ブロワファン・モーター
用フューズ回路

基準不適合発生箇所

ブロワファン・モーター用フューズ回路

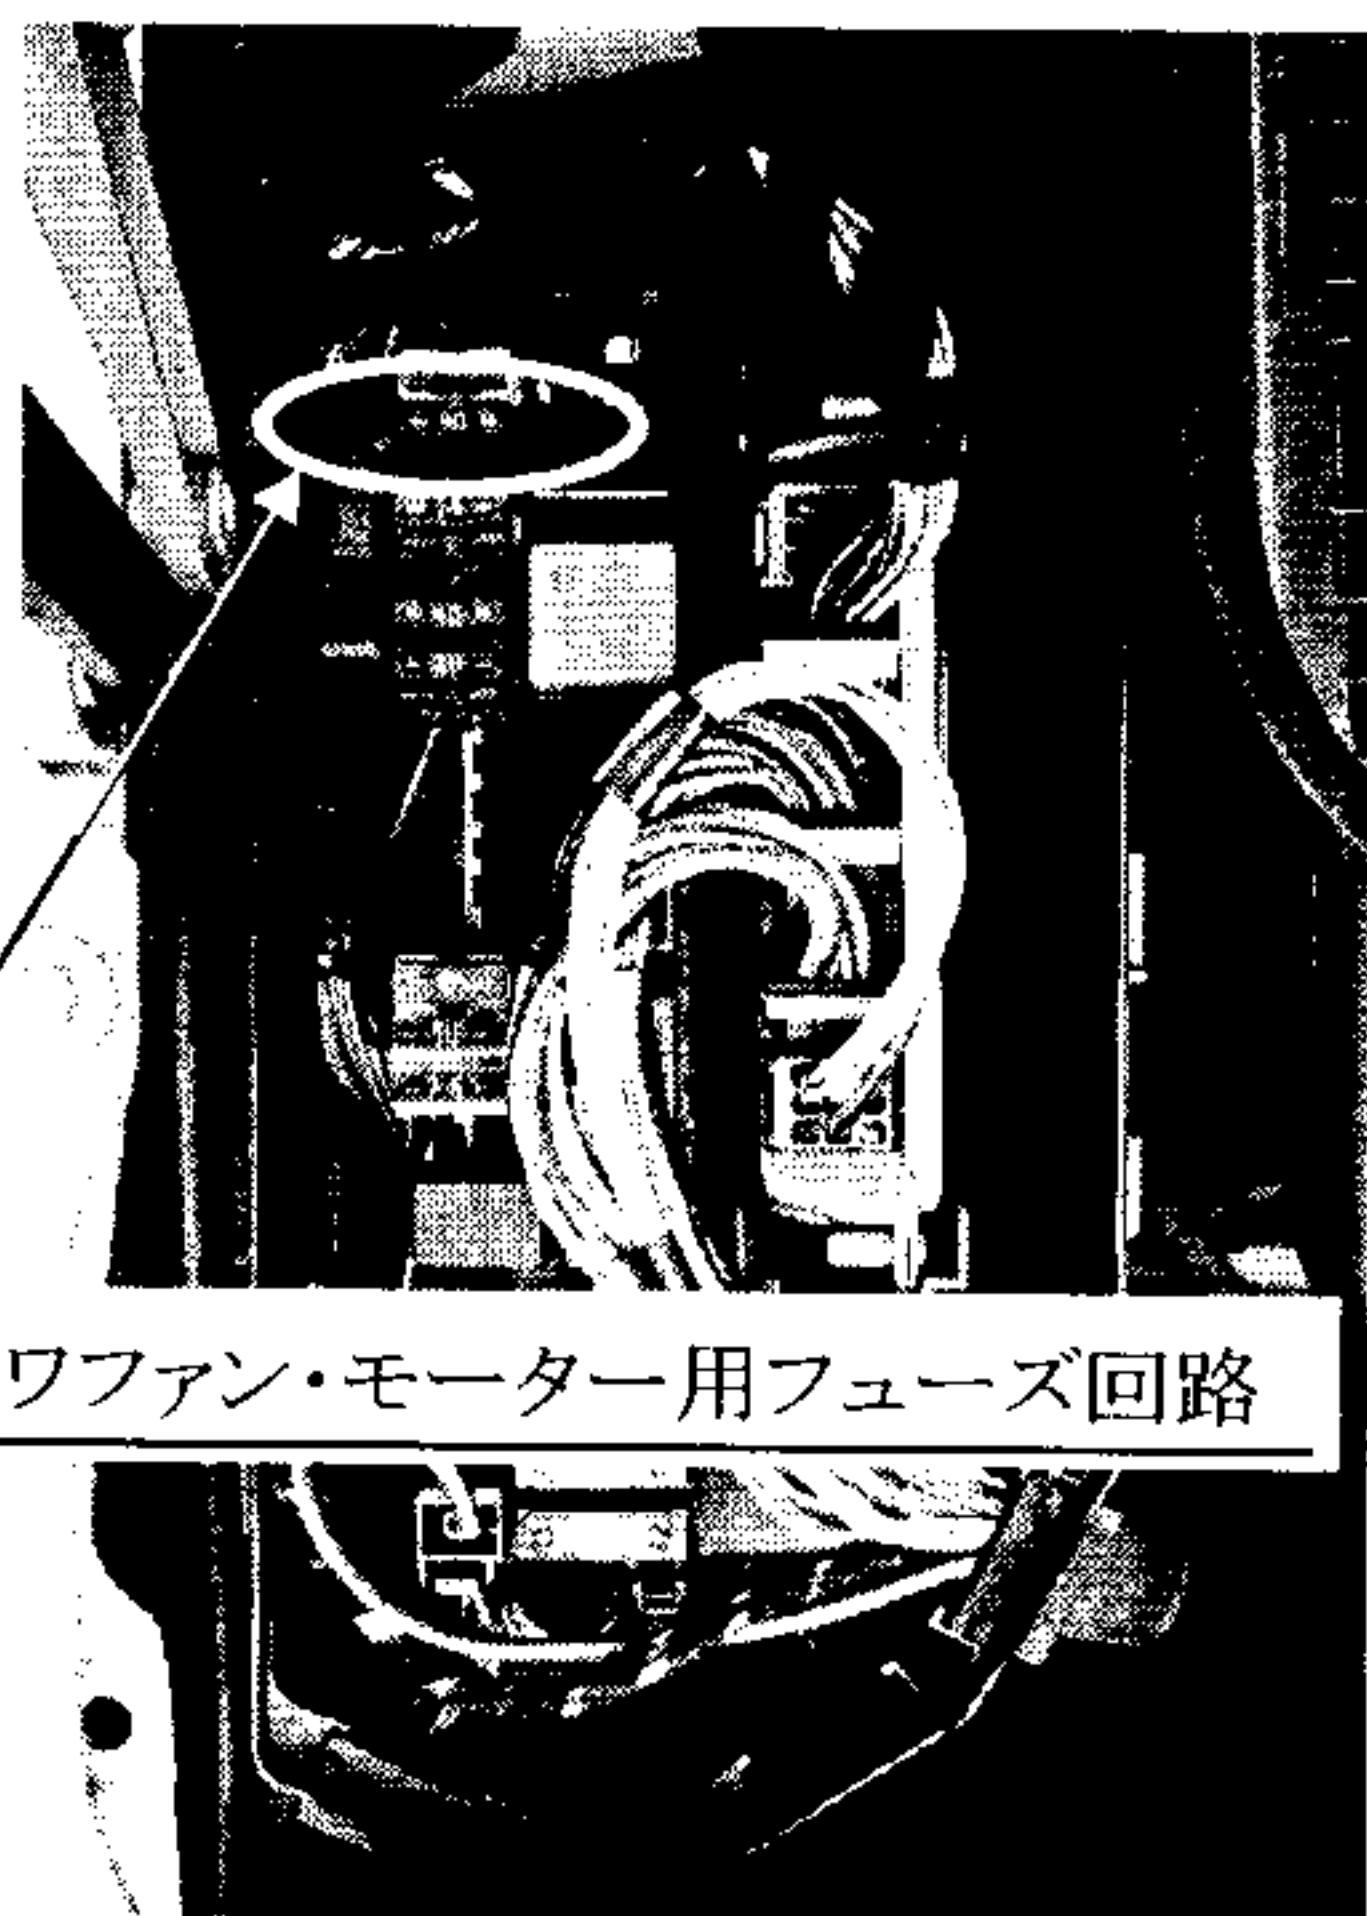
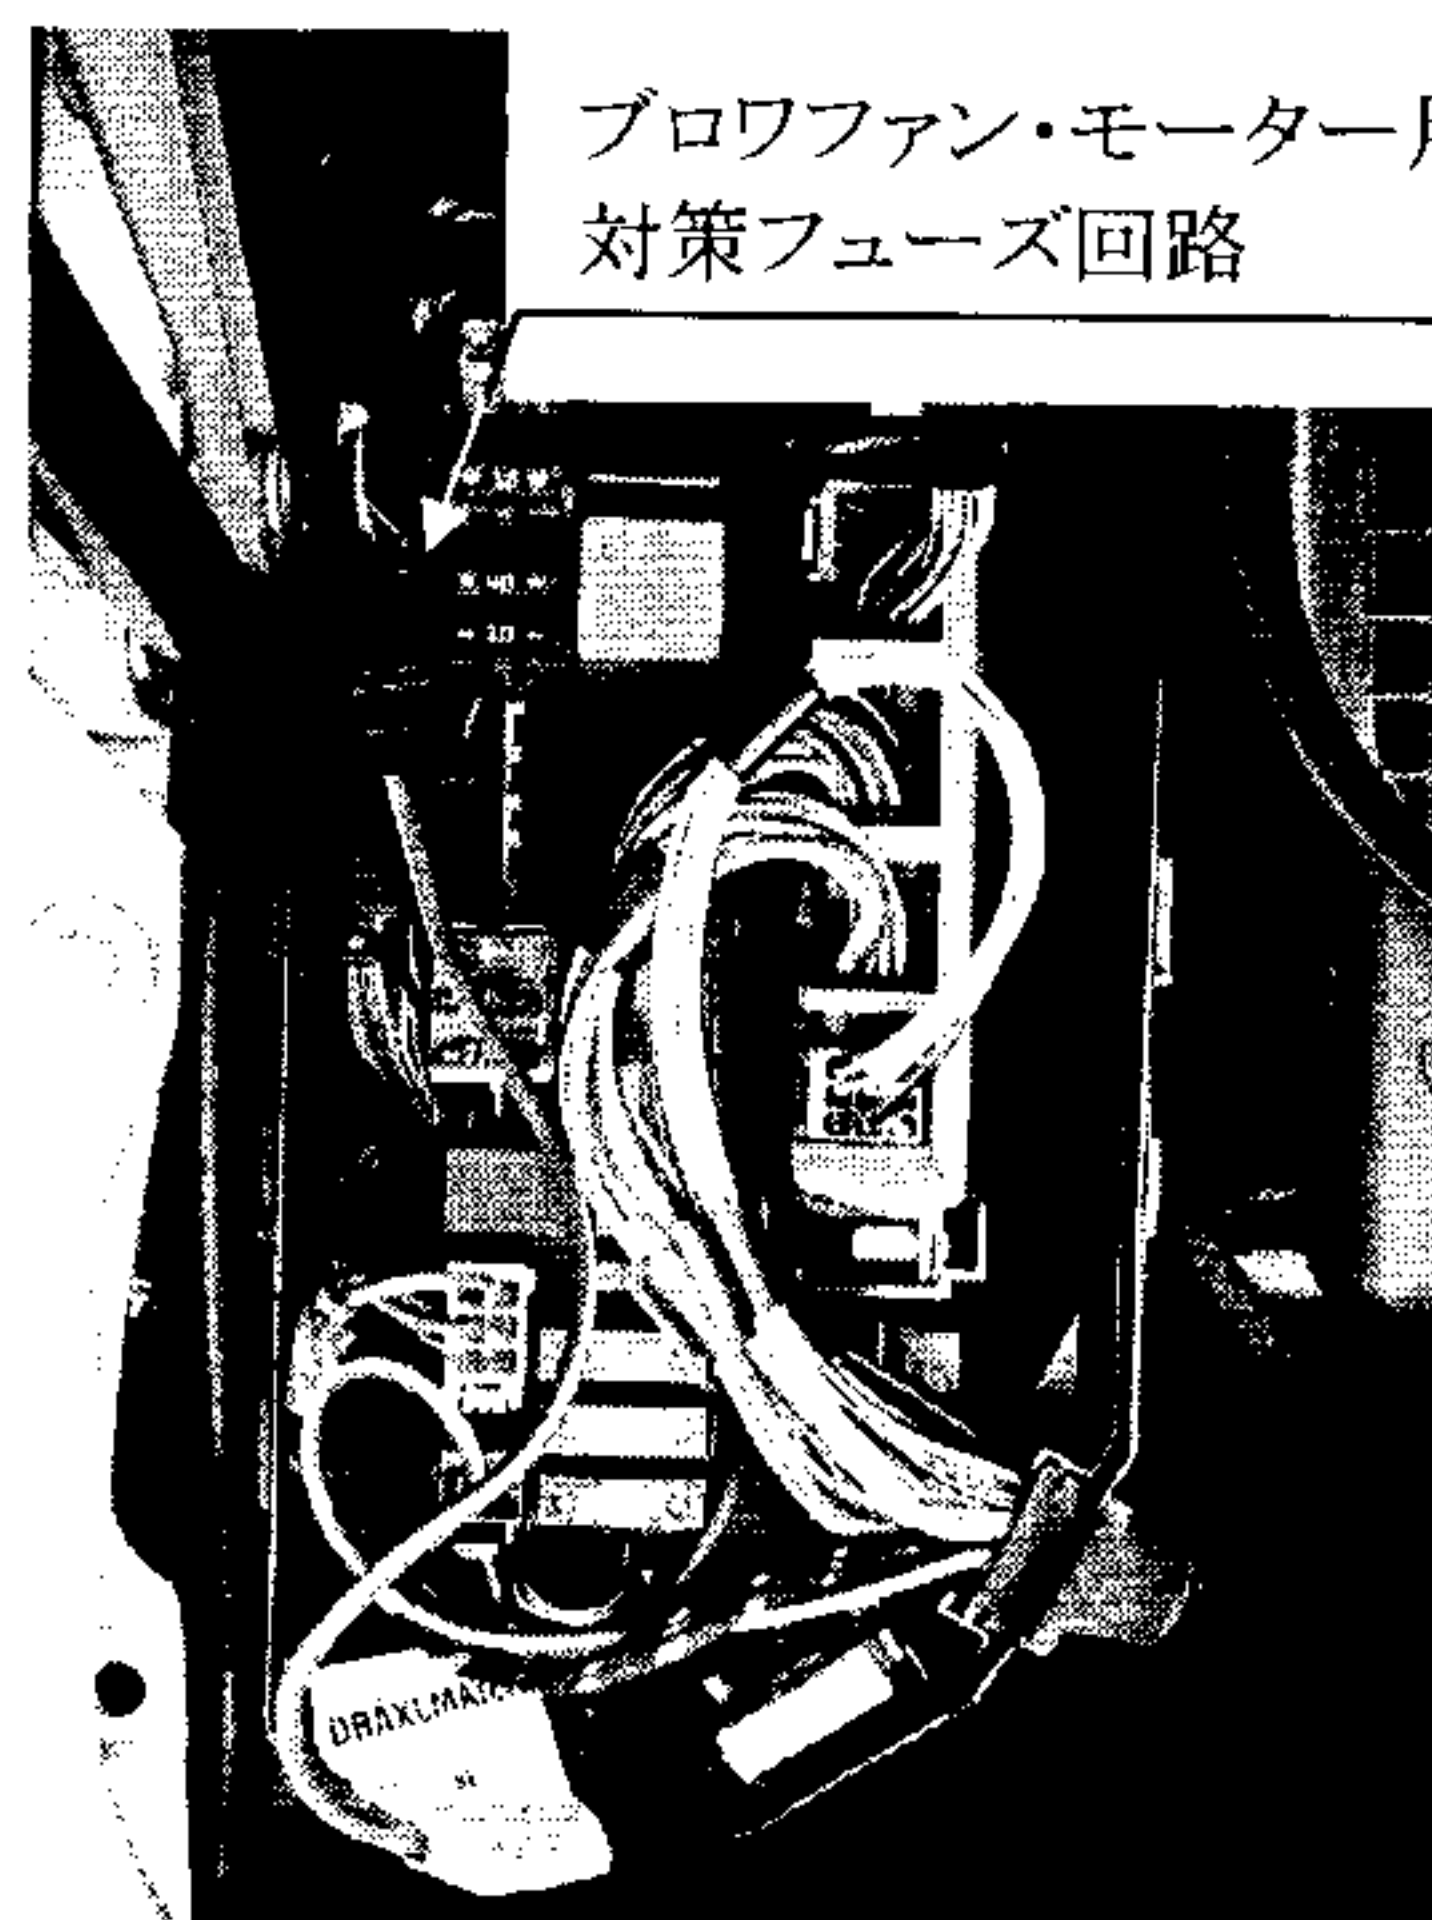
車室内のエアコン装置の風量等を調整するブロワファン・モーター用フューズ回路の接点形状が不適切なため、エアコンを長時間にわたり最大風量で連続使用すると、当該接点間にアーク放電が発生して接点が摩耗し、摩耗粉が回路上に堆積するものがある。そのため、当該フューズ回路上の接点間の抵抗が増して発熱し、火災に至るおそれがある。

全車両、ブロワファン・モーター用フューズ回路を対策品と交換する。

対策品の供給に時間を要すことから、当面の暫定措置として、全ての使用者に不具合内容を通知し、後日当該ブロワファン・モーター用フューズ回路を対策品と交換する。
